OGGETTO: Procedimento di VIA di competenza statale inerente il progetto di
"Centrale termoelettrica a ciclo combinato" da localizzarsi nel comune di
Morano sul Po (AL).

D.G.R. n. 46 - 5780

**Integrazione alla Relazione di contributo tecnico-scientifico ai sensi
dell’art. 8 della L.R. 40/98.**

**Progetto: Centrale termoelettrica a ciclo combinato della potenza
termica di 800 MWe - Opere connesse: Elettrodotto 380 kV,
Metanodotto**

Confronto con la stazione di Casale Monferrato:

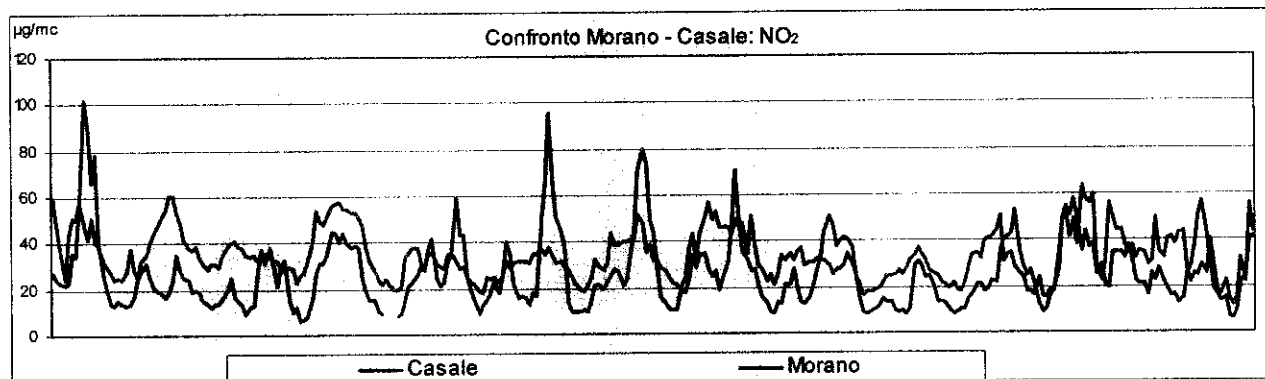
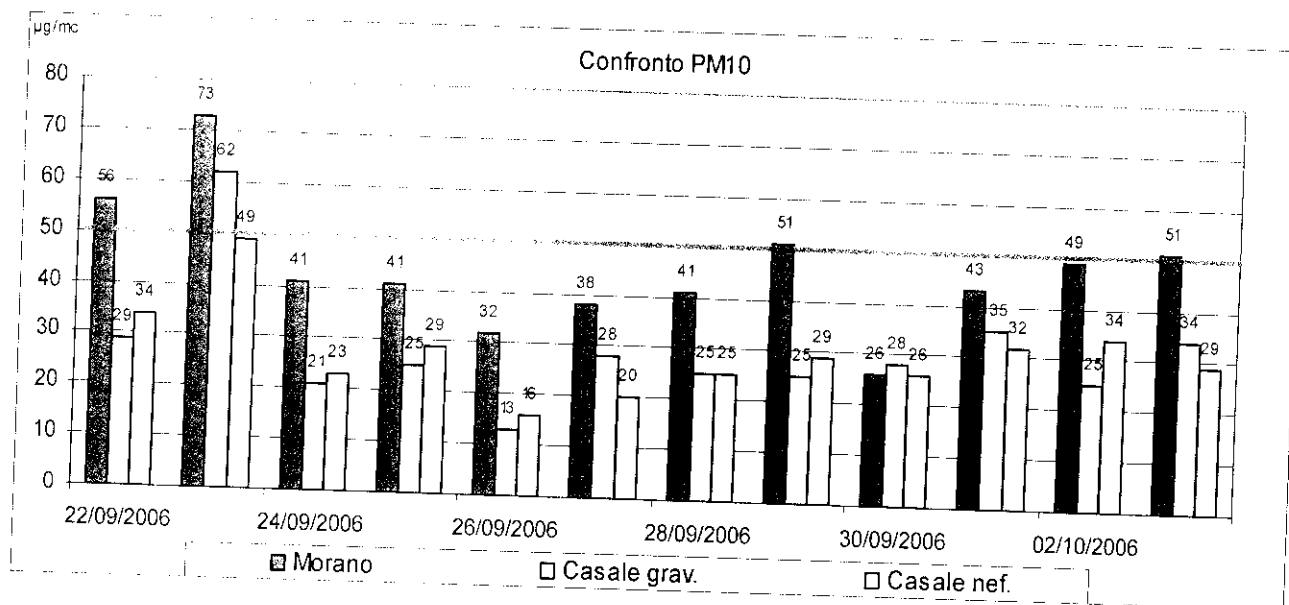
Da quanto sotto riportato, si evidenzia che le medie per i parametri NO₂, PM10 ed il numero dei superamenti dello stesso PM10 rilevati in Morano Po risultano più elevati rispetto ai valori registrati in Casale M.to.

Confrontando il dato di biossido di azoto con il valore medio registrato nello stesso periodo nelle stazioni fisse presenti nel vicino Comune di Casale Monferrato, si delinea un risultato superiore di circa un quarto in Morano Po contrariamente a quanto ci si potrebbe ragionevolmente attendere in un centro dalle caratteristiche di minore urbanizzazione.

Considerando anche le caratteristiche atmosferiche del periodo di rilevamento favorevoli alla dispersione degli inquinanti, è lecito attendersi in periodi più critici valori superiori.

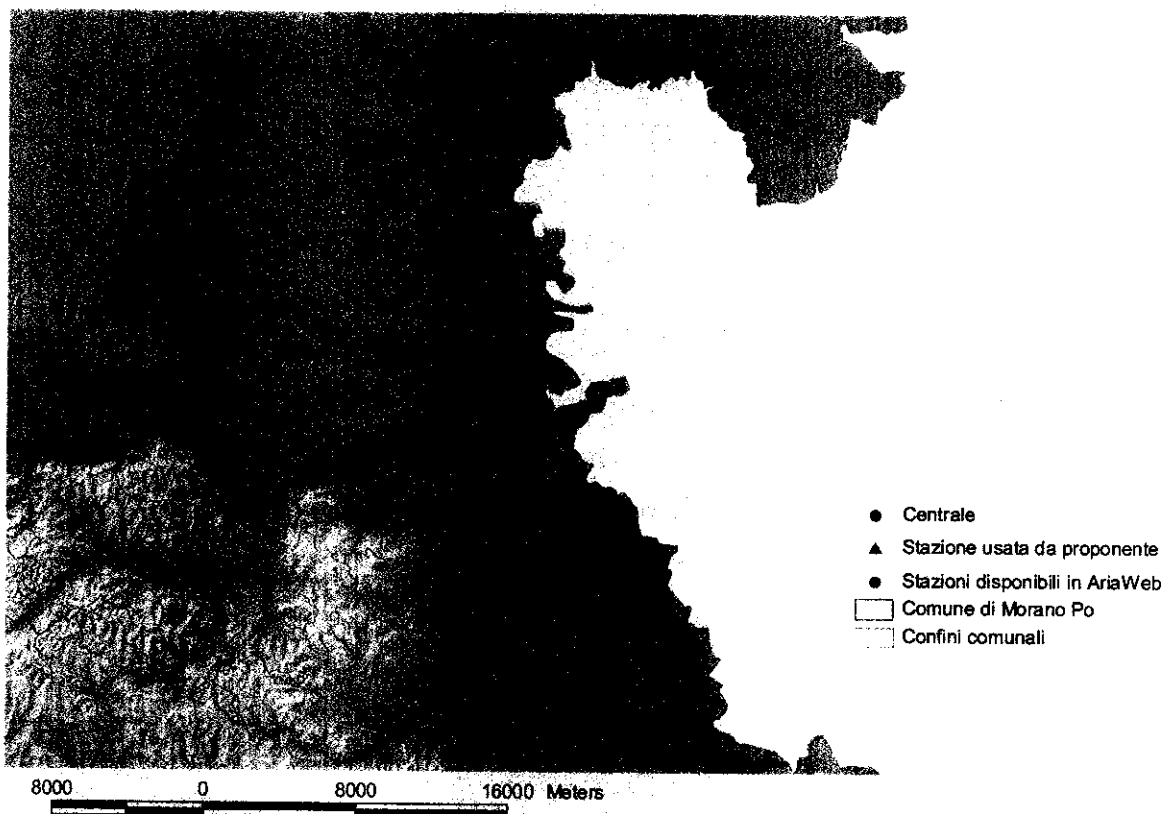
data la possibilità al proponente di avere libero accesso a tali dati, non risulta giustificato un utilizzo limitato delle stazioni disponibili nella ricostruzione dei campi di vento. Sebbene il codice permetta una ricostruzione tridimensionale del campo di vento tenendo conto dell'orografia, il fatto di utilizzare in prossimità della futura centrale solamente la stazione di Casale Monferrato fa sì che l'anemologia risulti forzatamente analoga a quella della suddetta stazione, il che non garantisce necessariamente la correttezza della ricostruzione meteorologica dell'area.

Esaminando infatti la posizione della stazione di Casale Monferrato rispetto al sito previsto per l'installazione della centrale e a causa della presenza dei rilievi collinari del Monferrato, non è cautelativamente corretto affermare che l'anemologia che caratterizza il comune di Morano Po sia completamente descrivibile dalla sola stazione di Casale; la potenzialità di un modello tridimensionale per la ricostruzione del campo di vento ai fini della successiva dispersione di inquinanti in atmosfera rispetto all'utilizzo di un modello di tipo gaussiano che usa i dati di una sola stazione meteorologica sta proprio nella possibilità di integrare informazioni provenienti da più punti del territorio. Tale opportunità, associata alla disponibilità di dati messi a disposizione del proponente, non è stata sfruttata, diminuendo notevolmente i vantaggi ottenibili dall'applicazione di una catena modellistica quale quella utilizzata. Nella figura seguente viene riportato – per la sola area circostante la centrale - il posizionamento delle stazioni, oltre a quella di Casale, disponibili su AriaWeb nelle vicinanze della centrale; è da ricordare inoltre che, all'interno del dominio di calcolo adottato dal proponente per la ricostruzione anemologica, erano disponibili i dati di numerose altre stazioni che non compaiono nell'area di dettaglio.
